Rada Osiedla Lipa Piotrowska
ul. Tymiankowa 3, 51-180 Wrocław
lipa_piotrowska@osiedle.wroc.pl

Dotyczy: **skorygowania zakresu robót związanych z rozbudową i przebudową ulic na osiedlu Lipa Piotrowska we Wrocławiu (ul. Cynamonowa, Waniliowa, Kminkowa) i budową pętli autobusowej zlokalizowanej przy ul. Kminkowej na działce nr 16 AR_5 obręb Widawa.**

Fot. Działka 3/7 AR_5 obręb Lipa Piotrowska miejsce **wytyczone pod budowę nowego rowu** mającego pełnić funkcję odwodnienia ul. Cynamonowej – stan na 1.09.2017

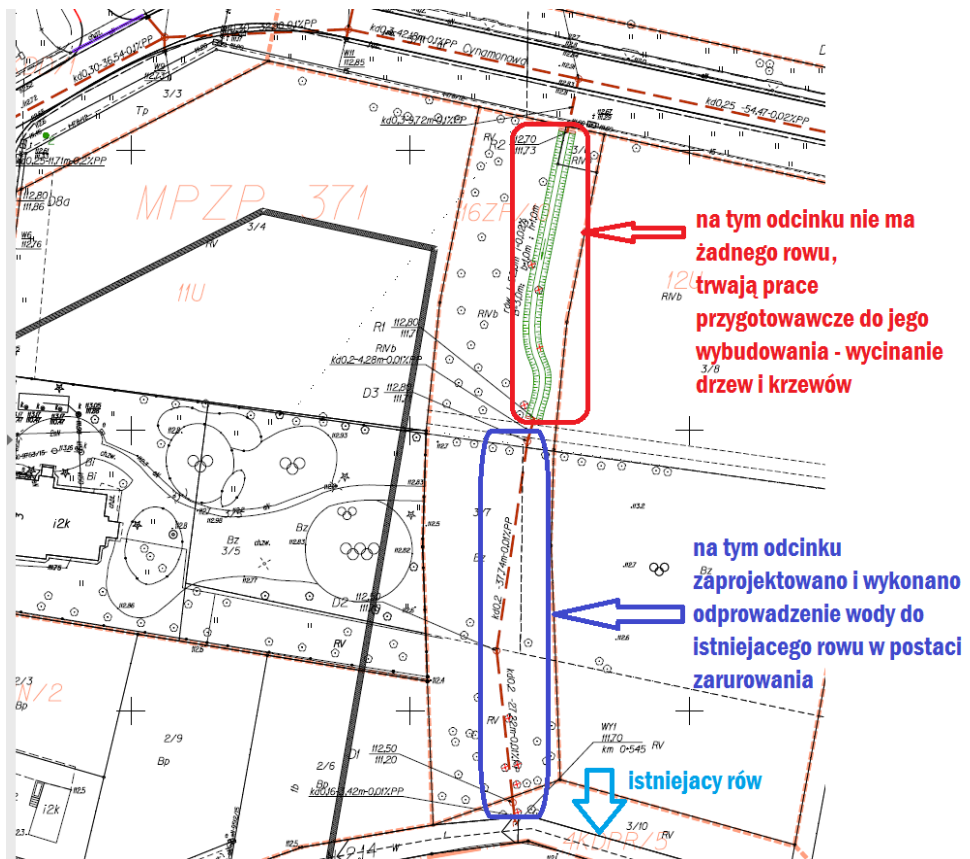
Nie mogę się jednak zgodzić z odpowiedzią dotyczącą odwodnienia ul. Cynamonowej na terenie działki nr 3/7 AR_5 obręb Lipa Piotrowska. Nastąpiło tu jakieś nieporozumienie - otóż z całą odpowiedzialnością stwierdzam, że **przedmiotowy rów nie istnieje na terenie działki nr 3/7 i projekt nie zakłada jego „wyczyszczenia i uregulowania”, tylko budowę nowego rowu na pasie zieleni. Aktualnie zaczęły się prace, które dotyczą usuwania rosnących drzew i krzewów w miejscu, w którym ma być wykopywany (od podstaw) rów (fot. poniżej).** Jego długość ma wynosić według projektu 52 m, a szerokość dna - 1 m, pochylenie skarp 1:1. Mogłoby się wydawać, że rów zajmie niewielki liniowy fragment całego terenu przeznaczanego na zieleń parkową, jednak zwracam uwagę na to, że **działka pod zieleń parkową (jedna z niewielu na osiedlu) to pas o zaledwie 20 m szerokości i powinny się na nim zmieścić: szpaler drzew i ciąg pieszo-rowerowy, zapisane w mpzp. Tymczasem rów został zaprojektowany nie przy jednej krawędzi działki, ale w ok. 1/3 jej szerokości.** Przy tym pod jego budowę usuwa się rosnące drzewa, a nie tylko omija, bo teren ten jest gęsto porośnięty samosiejkami.
